**INFORME DE HITO DE CONTROL
N° 014-2026-OCI/0430-SCC**

**OBRA: “RENOVACIÓN DE SISTEMA DE ABASTECIMIENTO
DE AGUA POTABLE, RED DE ALCANTARILLADO, BUZÓN Y
CONEXIONES DOMICILIARIAS; EN EL(LA) JIRÓN
O’HIGGINS DISTRITO DE SAN VICENTE DE CAÑETE,
PROVINCIA CAÑETE, DEPARTAMENTO”,
CON CUI N° 2689646**

**HITO DE CONTROL N° 2
CULMINACIÓN Y RECEPCIÓN DE OBRA**

Imagen n.° 1
Relleno a nivel de la calzada y compactada en red de agua potable

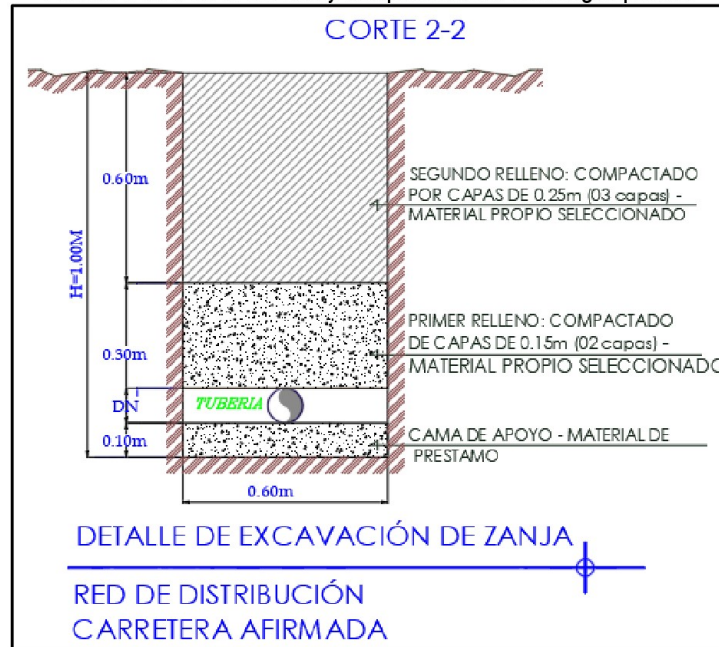
Lo antes indicado se encuentra detallado en el Plano Clave – Sistema de Agua Potable, Lámina N.° PC-01 de junio de 2025, del Expediente Técnico publicado en el aplicativo SEACE 3.0, que señala el relleno compactado por capas de 0.25 m, en 3 capas con material propio o seleccionado, conforme se muestra en la imagen siguiente:

En ese sentido, se advierte que la partida “Relleno y compactación con material propio”, correspondiente a los sistemas de agua potable y alcantarillado sanitario, no fue observada en el Acta de Observaciones ni corregida, pese a no cumplir con la calidad exigida en el Expediente Técnico, el cual establece que su ejecución debe realizarse con material seleccionado y zarandeado, colocado en capas de 20 cm y debidamente compactado en cada una de ellas hasta alcanzar el nivel de rasante.

Imagen n.° 2

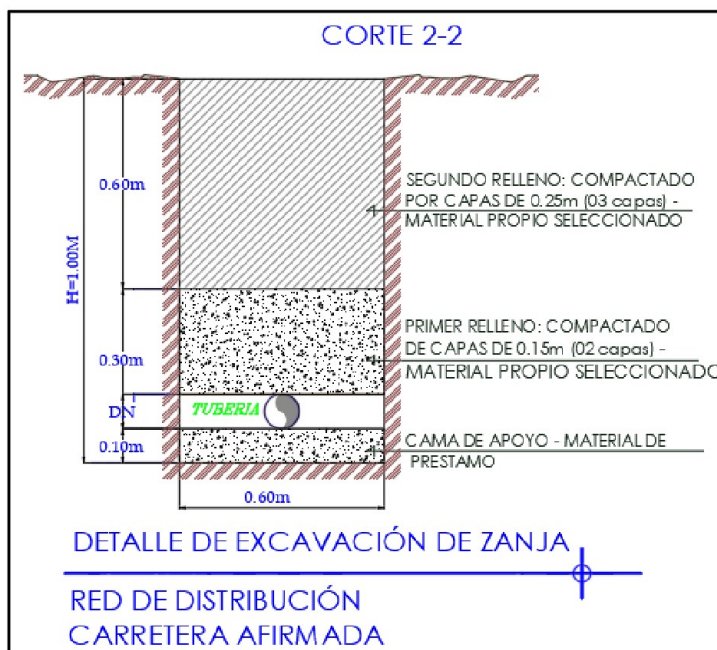
Lo antes indicado se encuentra detallado en el Plano Clave – Alcantarillado Sanitario, Lámina N.° PC-01 de junio de 2025, del Expediente Técnico publicado en el aplicativo SEACE 3.0, que señala el relleno con material propio hasta el mismo nivel de la vía, conforme se muestra en la imagen siguiente:

Sin embargo, mediante el “Acta de Verificación y Recopilación de Información” de 9 de abril de 2026, se dejó constancia de que el relleno ejecutado en la obra correspondiente a los sistemas de agua potable y alcantarillado sanitario presenta deficiencias en su ejecución, debido a que el nivel del relleno ejecutado no es uniforme con la calzada, generando desniveles en la vía. Lo antes mencionado se evidencia en el siguiente panel fotográfico recopilado del acta en mención:

En las imágenes expuestas se evidencia que relleno ejecutado en las zanjas correspondientes a las líneas de desagüe y agua no se han realizado de manera uniforme a lo largo de la vía, generando desniveles en la superficie de la calzada.

Imagen n.º 6:

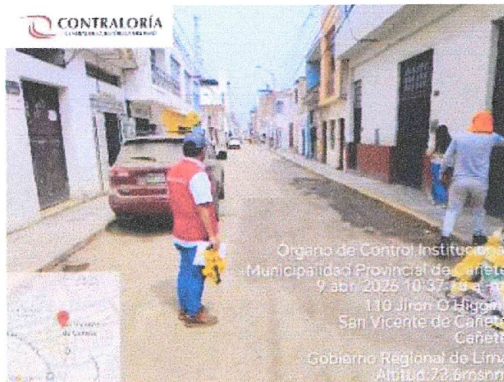
Se evidenció que el relleno ejecutado en las zanjas correspondientes a las líneas de desagüe y agua no se ha realizado de manera uniforme a lo largo de la vía, generando desniveles en la superficie de la calzada que afectan la adecuada transitabilidad vehicular.

Imágenes n.ºs 28 al 29:

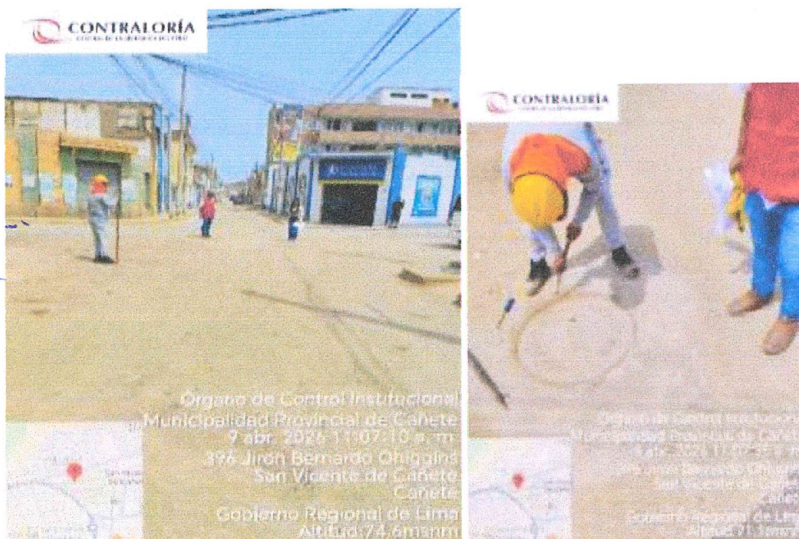
Se evidenció que el relleno ejecutado en las zanjas correspondientes a las líneas de desagüe y agua no se ha realizado de manera uniforme a lo largo de la vía, generando desniveles en la superficie de la calzada que afectan la adecuada transitabilidad vehicular.

Imágenes n.ºs 37 al 40:

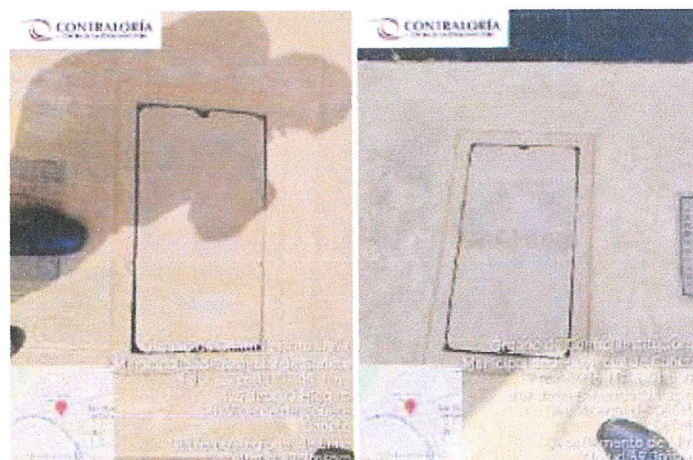
Se evidenció que el relleno ejecutado en las zanjas correspondientes a las líneas de desagüe y agua no se ha realizado de manera uniforme a lo largo de la vía, generando desniveles en la superficie de la calzada que afectan la adecuada transitabilidad vehicular.
